710 - INSP  
ISO/IEC 17020  
Origineel verslag

## Verkoop [Afd 8.4.2]

Verslagnummer:  
33/22052026/59694/70062/1

Inspectie adres: Gontrode Heirweg 192, 9090

### Elektrisch bord

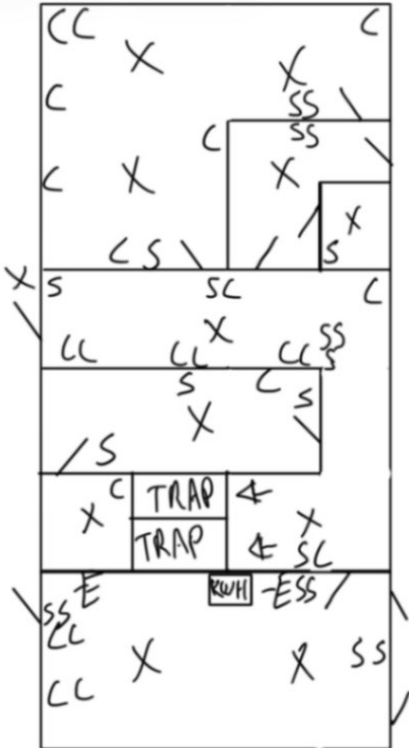
- Extra opmerking: O.a keuken , kelder, slaapkamer
- Het verdeelbord is onvoldoende gemarkeerd. Individuele markering, voedingsspanning en/of gevarendriehoek ontbreken. - oAfd 3.1.3.3; Afd 9.4.1

- Er is geen deur aan het bord. - oAfd 4.2.2.3; oAfd 4.2.2.1.b; oAfd 5.3.5.1
- Het eendraadschema en situatieplan zijn niet aanwezig. - oAfd 3.1.2.1
- De kringen, de onderbrekingstoestellen en of de beschermingstoestellen zijn niet duidelijk en zichtbaar gekenmerkt. - Afd 3.1.3

- De beschermingsgraad van de ruimte moet ten minste IPXX-D zijn voor ruimtes publiek toegankelijk en IPXX-B voor gewone ruimtes. - oAfd 4.2.2.3
- Er ontbreken afdekplaatjes in het elektrisch bord. - Afd 5.2.6; oAfd 4.2.2.3

- Het elektrische bord beschikt niet over een afdoende beschermingsplaat - oAfd 5.3.5.1
- Het verwijderen en/of openen van het beschermd volume is zonder meer mogelijk. Het is nodig hiervoor een of een gereedschap te gebruiken. - oAfd 4.2.2.3 ; oAfd 4.2.2.1.b

- Het ontbreekt het hoofdbord aan een hoofdschakelaar om de 3 fasen en eventueel de nulleider gelijktijdig te onderbreken en deze functie kan slechts worden uitgevoerd door de stroomverbreker dewelke niet is ontworpen om secties te scheiden. - oAfd 5.3.5.2.b

- De houders van de penautomaten zijn niet uitgerust met een kaliberstuk. - oAfd 5.3.5.5.a
- De isolatieweerstand van de installatie is onvoldoende. - oAfd 6.4.5.1
